品質異常改善通知書

不具合整理No. 43F-9-004

図番 B110019-002
品名 CT3837-CF2
ロットNo H.11.05.30.1.0029
対象数量 50,000
クレーム内容及び確認内容

CT3837-CF2 接触部隣接ピッチ不具合一次報告書

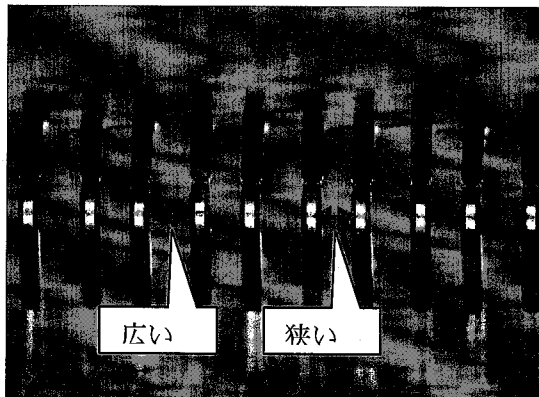
図番 B110019-002
品名 CT3837-CF2
プレスロットNo. H.11.05.30.1.0029
数量 50,000ヶ

発生状況 山一電子有限公司様より接触部ピッチ寸法規格外の連絡をいただきました。

- ① 検査指導書の確認 弊社検査指導書の測定項目は、先端部での測定となっており、ご指摘いただいた接触部は測定項目の対象となっておりませんでした。
但し、接触部については係止基準での対称度 0.08MAXにて係止に対する接触部の位置を管理しておりました。
- ② 保管サンプルの接触部隣接ピンピッチ寸法を確認致しました。
接触部にて測定しましたところ、ピッチ寸法はめっき加工前・めっき加工後共に規格外で 0.453~0.551 と貴社と同様の寸法傾向でした。また、接触部偏差（対称度）は±0.04 に対し 0.026~0.028 と規格内でした。

接触部は係止部に対して対称度 0.08 で管理しており、隣接ピッチ寸法は測定項目としていなかった為、金型修正工程での寸法調整時に反映されていませんでした。

発生原因同様に隣接ピッチ寸法は測定項目としていなかった為、寸法規格外の製品が流出してしまいました。

検査指導書の測定項目に、接触部隣接ピッチ寸法を追加し、金型修正工程の調整により、隣接ピッチ寸法を管理致します。（2011/9/15 検査指導書改版実施済み）

検査指導書の測定項目に、接触部隣接ピッチ寸法を追加致しました。
（2011/9/15 検査指導書改版実施済み）

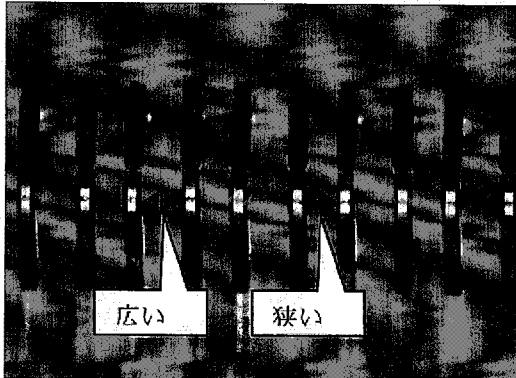
図番 B110019-002
品名 CT3837-CF2
プレスロットNo. H.11.05.30.1.0029
数量 50,000ヶ

発生状況 山一電子有限公司様より接触部ピッチ寸法規格外の連絡をいただきました。

- ① 検査指導書の確認 弊社検査指導書の測定項目は、先端部での測定となっており、ご指摘いただいた接触部は測定項目の対象となっておりませんでした。
但し、接触部については係止基準での対称度 0.08MAXにて係止に対する接触部の位置を管理しておりました。
- ② 保管サンプルの接触部隣接ピンピッチ寸法を確認致しました。
接触部にて測定しましたところ、ピッチ寸法はめっき加工前・めっき加工後共に規格外で 0.453~0.551 と貴社と同様の寸法傾向でした。また、接触部偏差（対称度）は±0.04 に対し 0.026~0.028 と規格内でした。

接触部は係止部に対して対称度 0.08 で管理しており、隣接ピッチ寸法は測定項目としていなかった為、金型修正工程での寸法調整時に反映されていませんでした。

発生原因同様に隣接ピッチ寸法は測定項目としていなかった為、寸法規格外の製品が流出してしまいました。

検査指導書の測定項目に、接触部隣接ピッチ寸法を追加し、金型修正工程の調整により、隣接ピッチ寸法を管理致します。（2011/9/15 検査指導書改版実施済み）

検査指導書の測定項目に、接触部隣接ピッチ寸法を追加致しました。
（2011/9/15 検査指導書改版実施済み）

ご返却いただきましたリール内を確認致しました。
接触部隣接間ピッチは、返却リールにおいても同様の現象が確認されました。本報告書の発生・流出対策をもって再発防止致します。
